<p style="text-align: center;">COMPTE RENDU</p> <p style="text-align: center;">REUNION CCRVV/EPTB VISTRE/NESTLE/HERACLES</p> <p style="text-align: center;">DU JEUDI 12 NOVEMBRE 2020</p> <p style="text-align: center;">Projet de sécurisation des digues et de coulée verte du Rhony</p>
--

PROJET DE SECURISATION DES DIGUES DU RHONY ET COULEE VERTE

COMPTE RENDU DE RÉUNION 26-09-2022 AVEC OFB

OBJET : Maîtrise d'œuvre pour la sécurisation et le renforcement des digues du Rhône au droit des communes de Vergèze et Codognan

Coupe de principe du dispositif batardeau (TRACTEBEL)

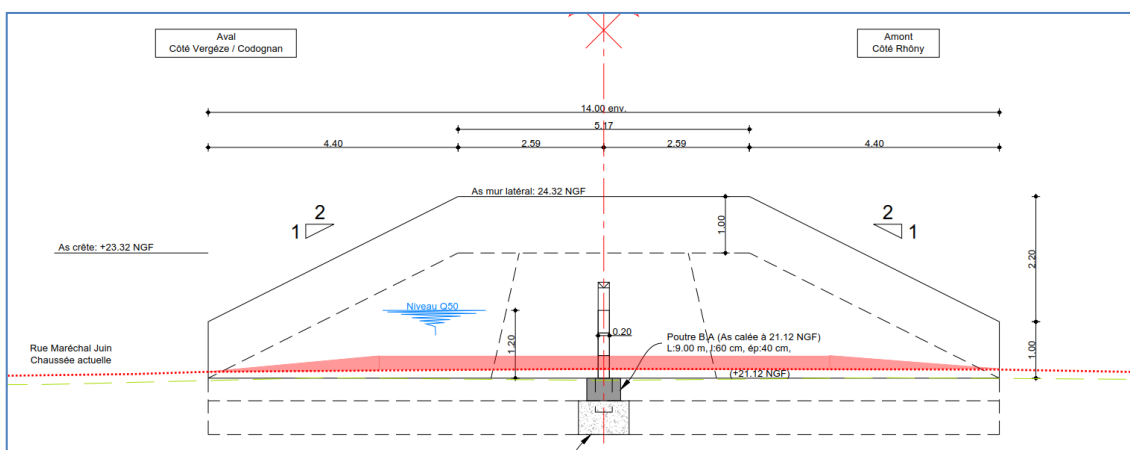
La traversée de digue par la RD139 est à équiper de batardeau. Une largeur de 9,0 m est prévue (6,00 m de chaussée et 1,50 m de bas-côté/trottoir), c'est un minimum mais OK pour CD30. Attention à l'implantation des réservations pour que les passages de véhicules les endommagent le moins possible.

Une rehausse de la chaussée de 0,15 m surmonté par un plateau (h = 0,15 m ; Longueur 8,0 m et pente 5%) semble envisageable en entrée d'agglomération (à confirmer avec la Mairie).

Coupe de principe du dispositif batardeau (TRACTEBEL)

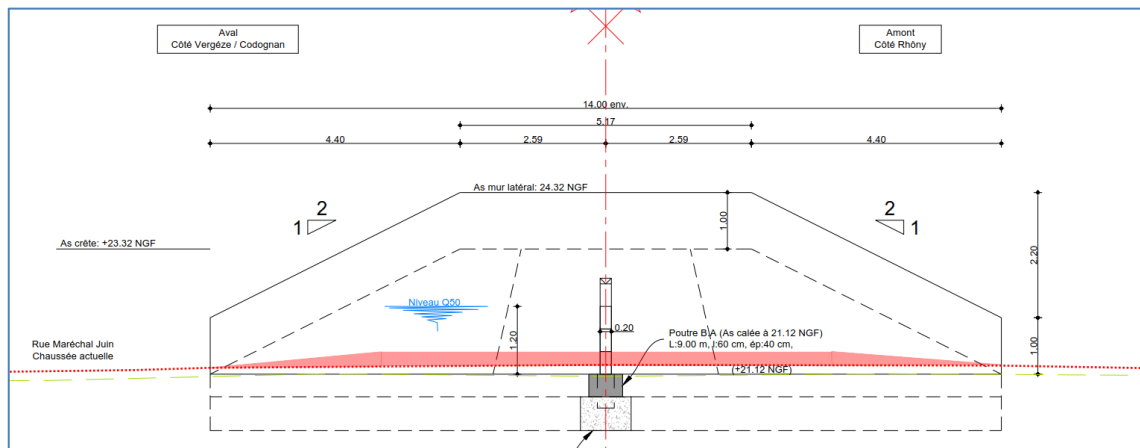
Une rehausse de la chaussée de 0,15 m surmontée par un plateau (h = 0,15 m ; Longueur 8,0 m et pente 5%) semble envisageable en entrée d'agglomération (à confirmer avec la Mairie).

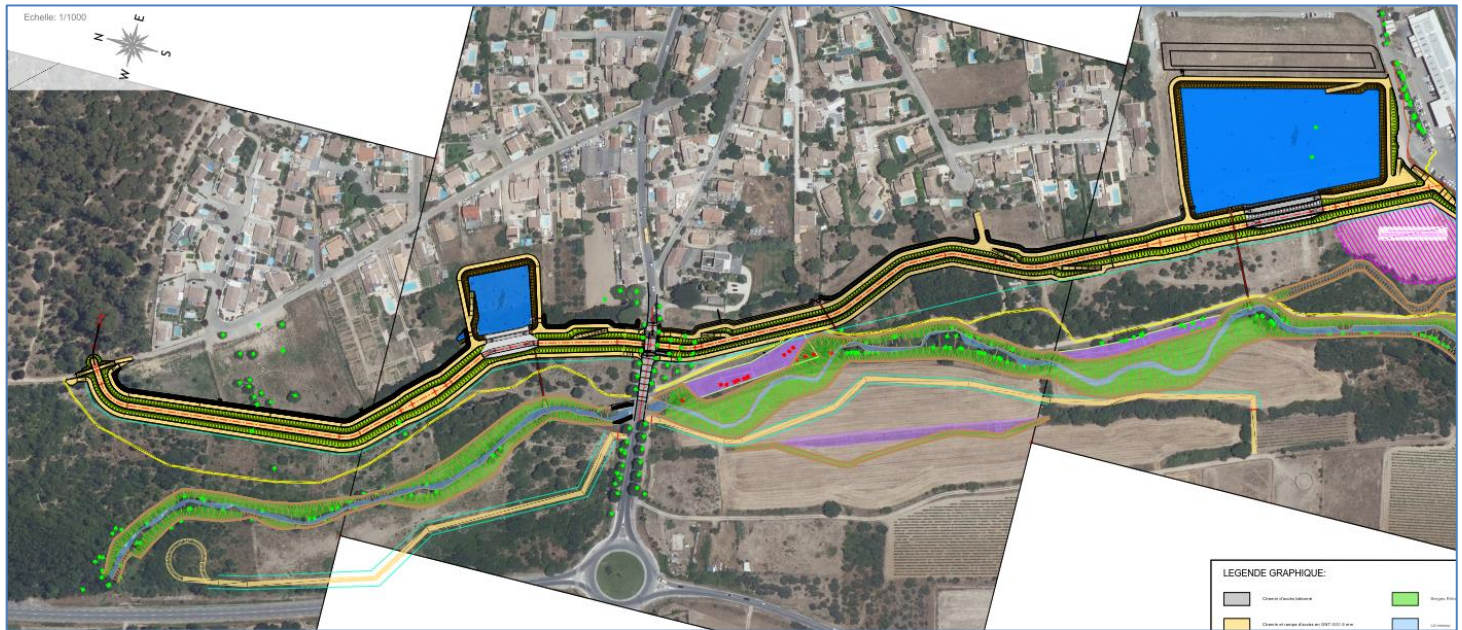
Sur la figure ci-après, les zones en violet représentent les portions de Rhône remblayées soit du fait de la proximité de la digue à créer soit par la nécessité de prévoir localement un reméandrage.

Dans ce secteur, la renaturation consistera principalement à revoir les talus des berges pour améliorer la biodiversité du Rhône.

Par ailleurs, cette figure fait apparaître les arbres remarquables en bord de Rhône qui seront préservés lors des travaux de renaturation. (il s'agit des points vert-fluo).

Figure 1 : Coupe type étude MEDIAE de la voie d'accès au PEM

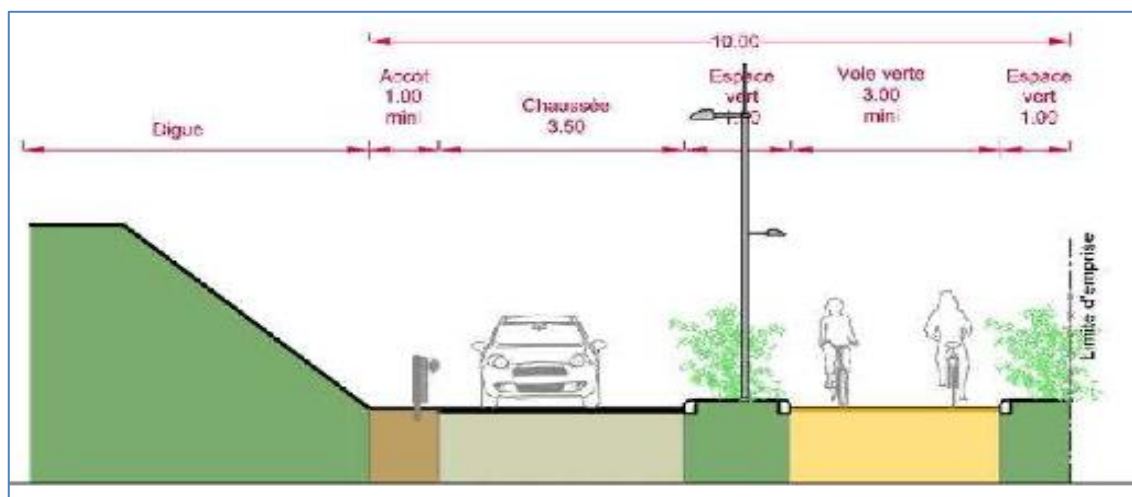
La vue en plan du projet TRACTEBEL/RIPARIA a été présentée avec une implantation théorique du tracé de la voie d'accès au PEM. Cette vue permet de vérifier que l'emprise nécessaire est partout respectée avec les dimensions fixées dans l'étude MEDIAE.

Figure 3 : Aperçu des modifications à réaliser

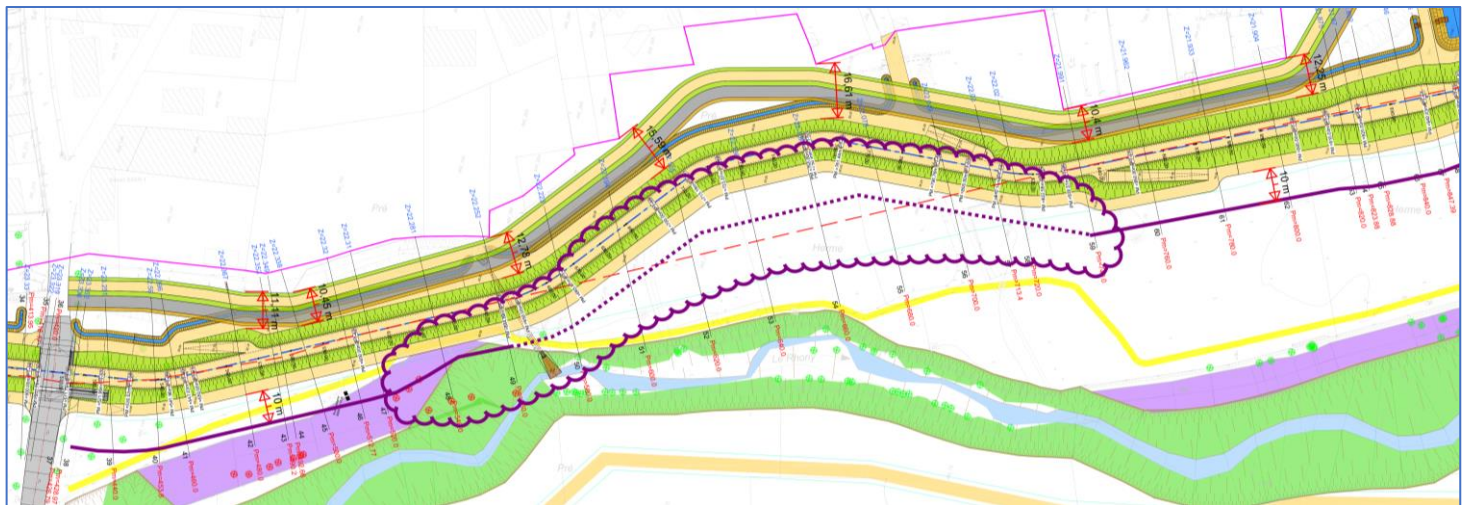
Dans la figure suivante n°3, l'ensemble de la zone entourée par le nuage violet est à étudier avec finesse vis-à-vis :

- de la préservation du projet de renaturation du Rhône visant à conserver une ripisylve existante et intéressante d'une part ;
- de la préservation du bosquet existant où la courbure de la digue pourrait être atténuée (trait en pointillé) d'autre part. Une courbure serait conservée au niveau du bosquet pour réduire les impacts écologiques tout en atténuant les angles afin de ne pas avoir de virage trop prononcé sur la future voie d'accès au PEM.

De plus les calculs hydrauliques vont devoir être repris afin de certifier l'absence d'impact et des mesures compensatoires environnementales complémentaires vont devoir être recherchées du fait de l'impact sur le bosquet. Ces ajustements auront donc quelques incidences financières mais ils devraient pouvoir être intégrés sans modifier les délais prévus pour le dépôt du dossier.
